美浜発電所3号機の原子炉設置変更許可申請の補正書提出
ならびに工事計画認可申請および運転期間延長認可申請の
補正書等の再提出について

平成28年5月31日

関西電力株式会社

【フリースタANDINGラック構造イメージ】

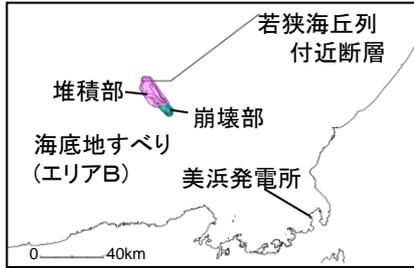
○使用済燃料ピットラックについては、基準地震動(993ガル)に対しても耐震性を保つことができるフリースタANDINGラック方式を採用することとした。

- 外周板を有したラック構造であり、8体のラックブロックで構成。
- 使用済燃料ピットの壁や床に固定されておらず、ラックに作用する地震力を、流体力や床との摩擦により消散させる構造。
- 外周板を設けることにより、周囲の水による流体力を大きく作用させる。
- ラックブロック8体を連結することにより、転倒挙動を抑制するとともに、ラックブロック間の衝突を防ぐ。

津波防護の概要

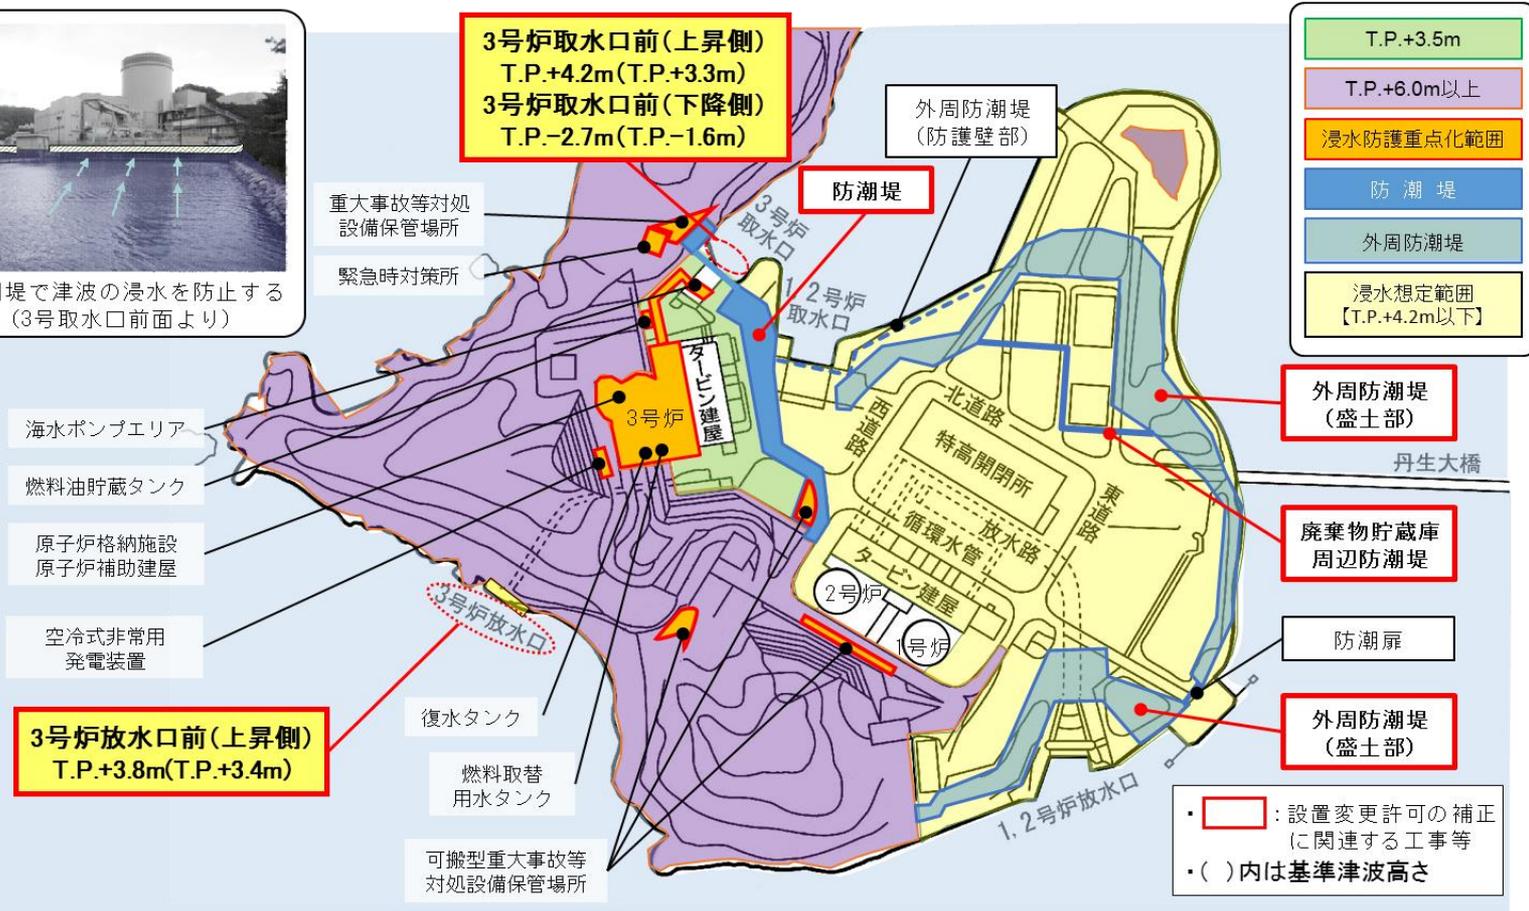
防潮堤で津波の浸水を防止する(3号取水口前面より)

非難燃ケーブル使用箇所への対応

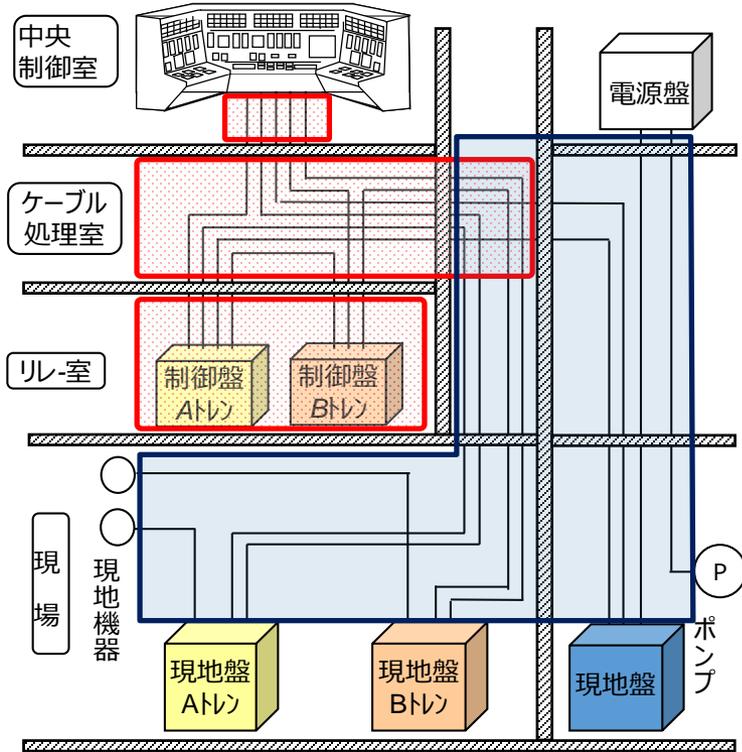
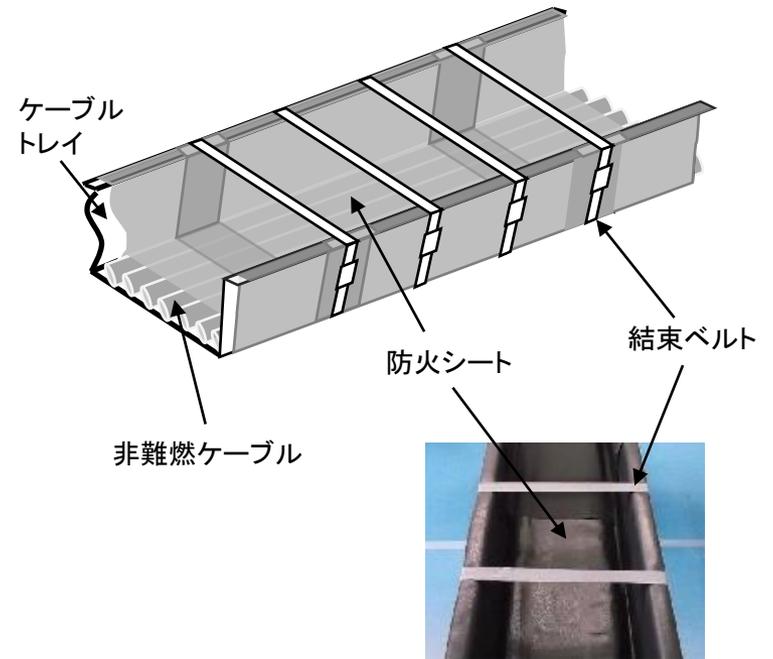
-  非難燃ケーブル使用箇所について防火措置を施工
-  ケーブル引替を実施

緊急時対策所(耐震建屋)

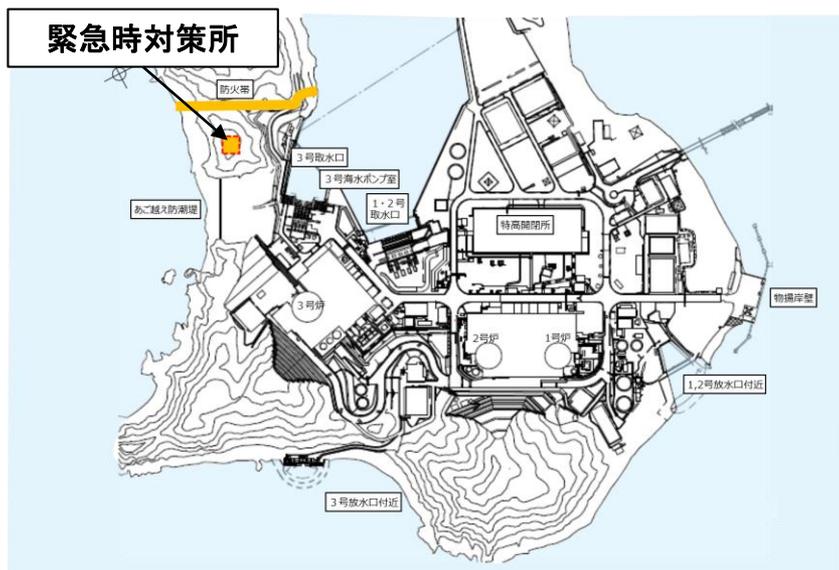
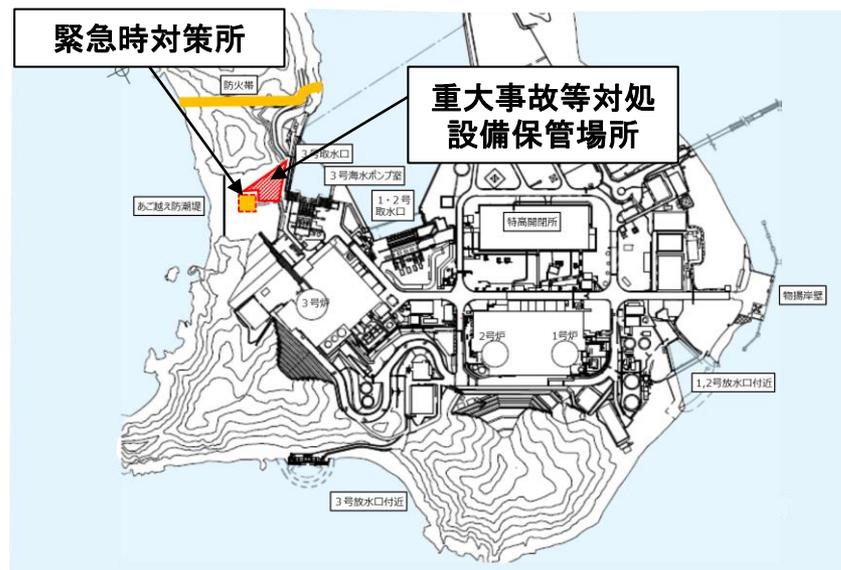
○緊急時対策所の設置場所を、人および資機材の移動が最小で、重大事故等の対策活動を速やかに実施可能な重大事故等対処設備保管場所横に移動

- ・耐震構造
- ・建屋内面積 約300㎡
- ・収容想定人数 最大約100人
- ・通信連絡設備
- ・換気設備(常設を可搬へ見直し)
- ・遮蔽設備
- ・情報把握設備
